Ishøj Kommune  
Center for Ejendomme og Byggesager  
Att. Lisbeth Henriette Neve Koch

I anledning af den hertil fremsende naboorientering vedr. dispensation fra bestemmelserne i bygningsreglementet vedr. bibeholdelse af den uden tilladelse opførte bebyggelse i skellet til min ejendom har jeg følgende bemærkninger.

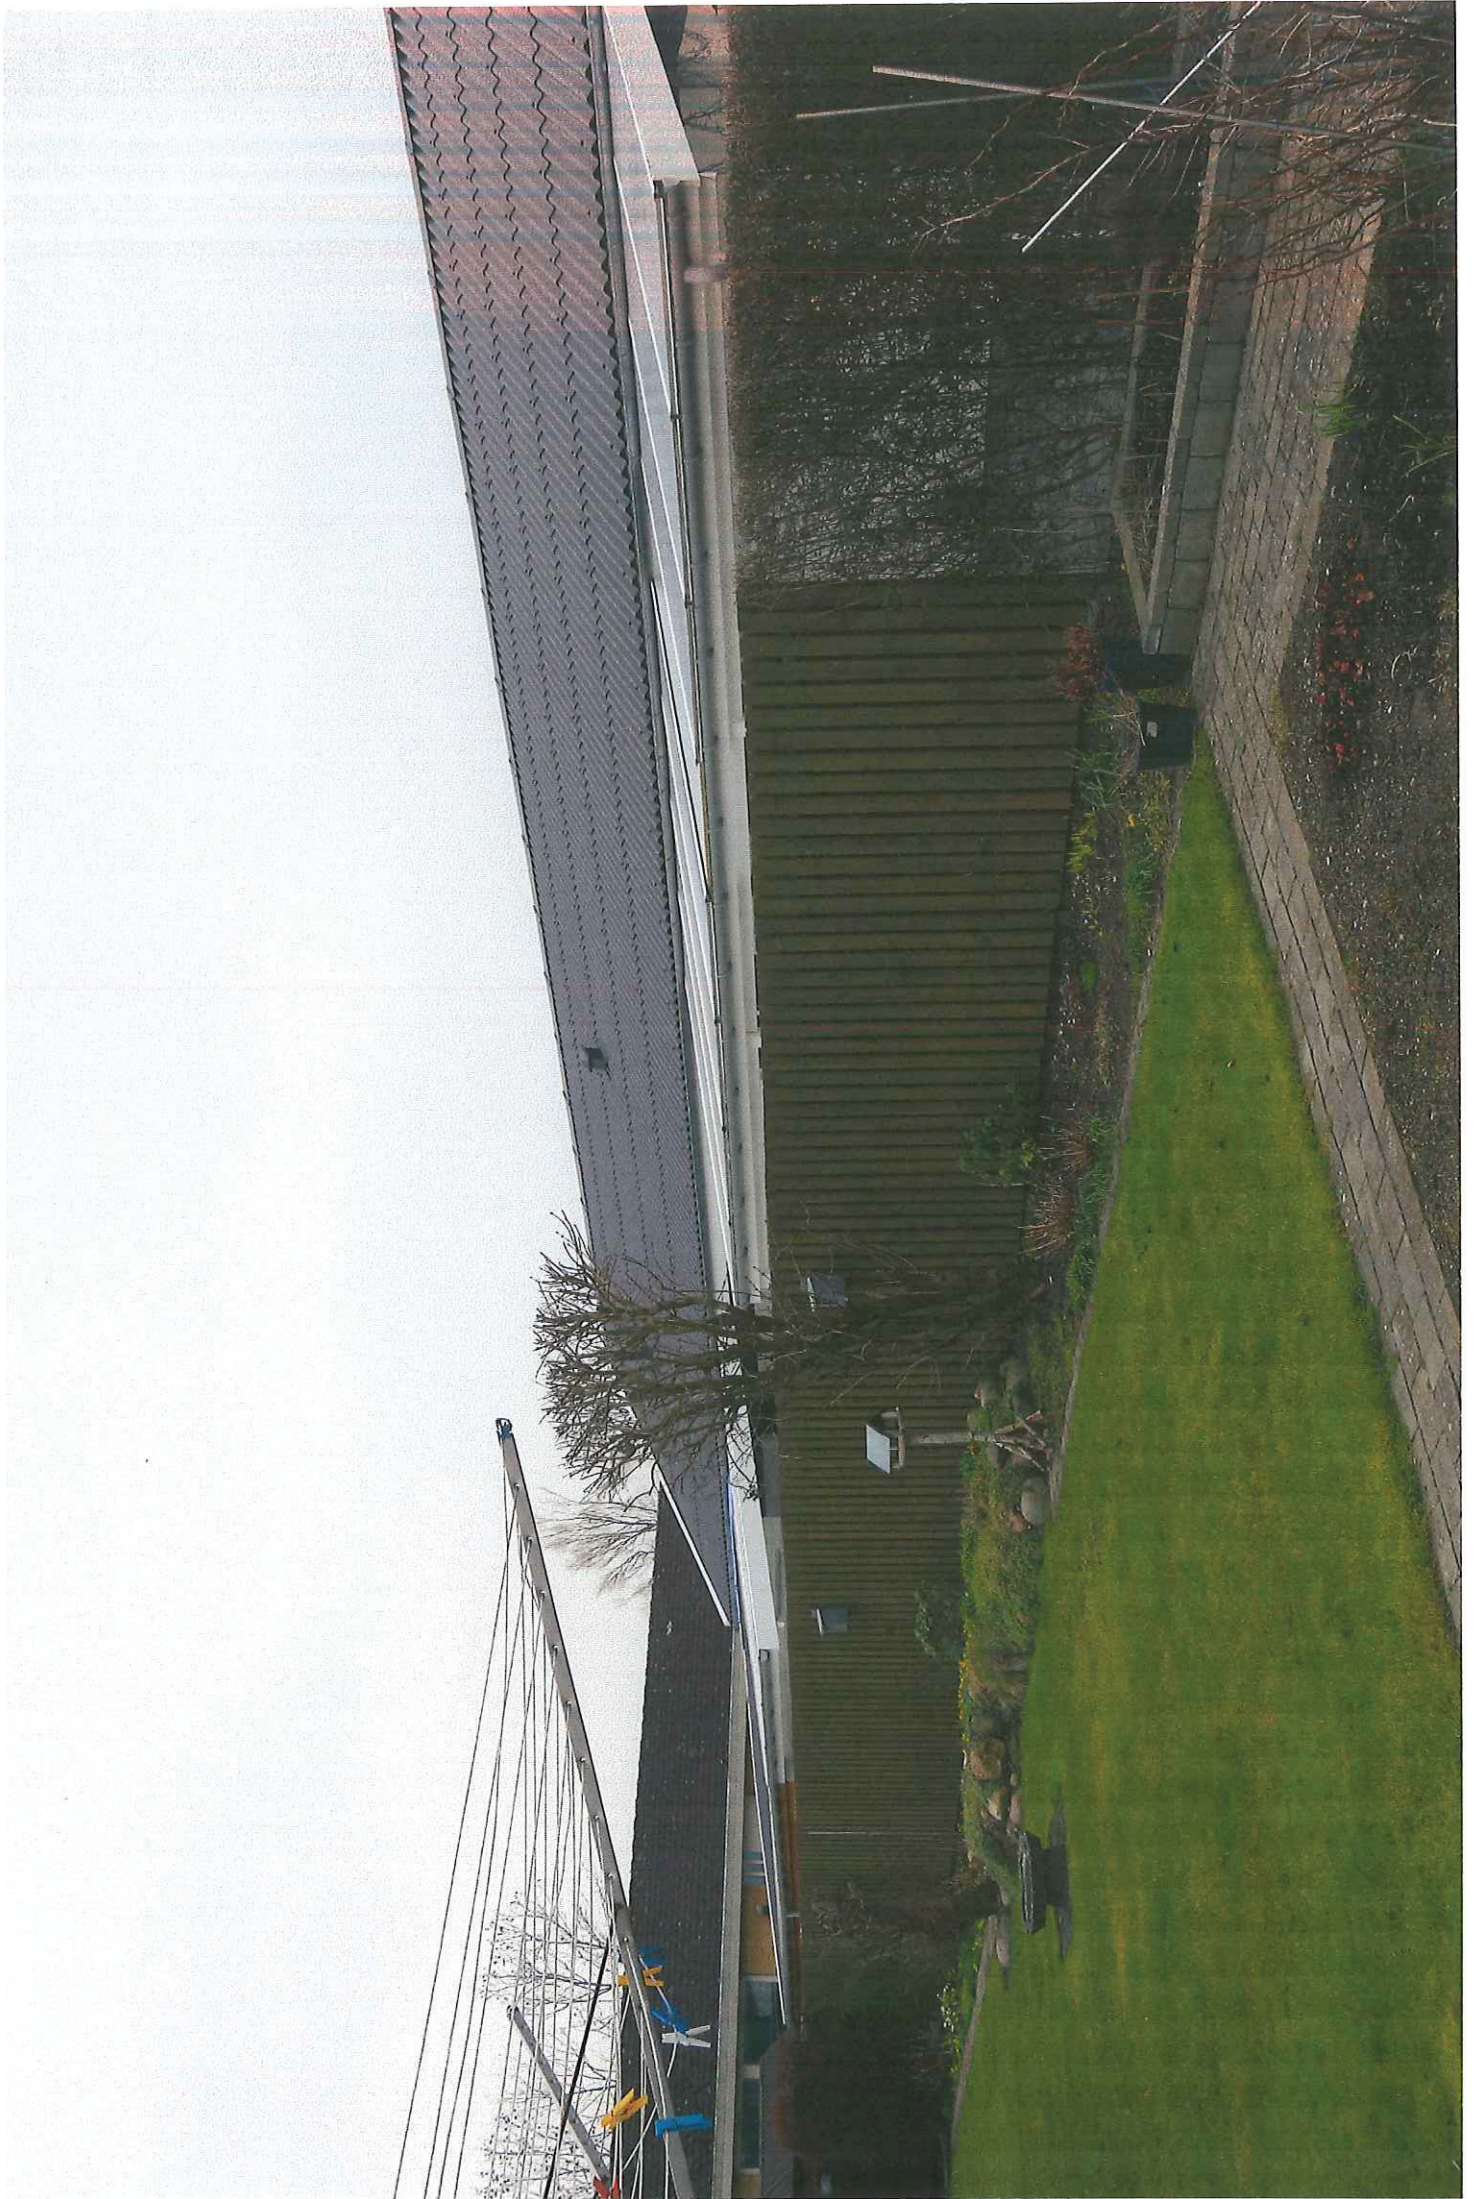
Denne plade falat ned  
på grund af sneen i vinter
